Reactienota zienswijzen Windpark Caprice

Ontwerp-omgevingsvergunning

Gemeente Lingewaard

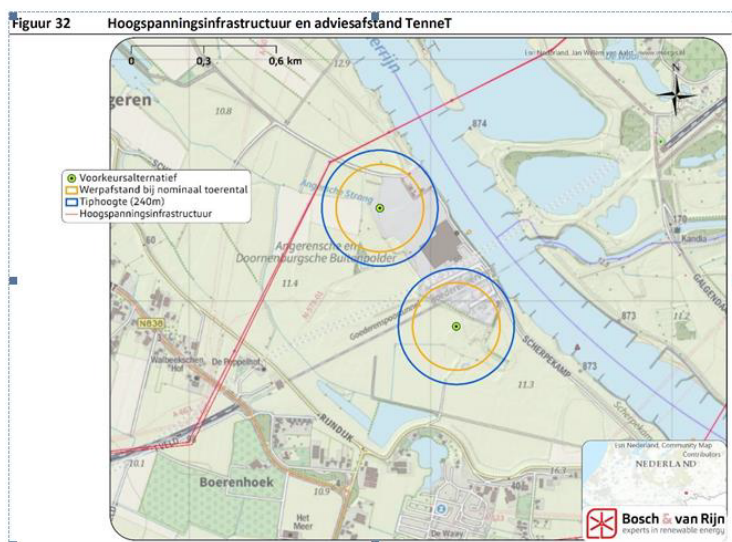
Nabij het toekomstige windpark Caprice bevindt zich de 380.000 Volt hoogspanningsverbinding Dodewaard-Doetinchem die in eigendom en beheer is van TenneT.

In de nabijheid van het geplande gebied voor de meest noordelijk gelegen windturbine is de bovengenoemde hoogspanningsverbinding gesitueerd. Windturbines kunnen de leveringszekerheid in gevaar brengen doordat er een kans bestaat dat een falende windturbine (of onderdelen daarvan) de hoogspanningsinfrastructuur van TenneT (deels) beschadigt. Een onderbreking van de leveringszekerheid doordat een falende windturbine of onderdeel hiervan onze hoogspanningsverbinding zou treffen is niet wenselijk en zou inhouden dat een groot gedeelte van de maatschappij in haar dagelijks functioneren wordt belemmerd.

In het plan staat aangegeven dat er in alle gevallen overleg en afstemming met TenneT dient plaats te vinden. Verzocht wordt om overleg zodat een beoordeling kan worden gedaan of wordt voldaan aan de door TenneT gewenste afstanden zoals genoemd in het HRW 2014.
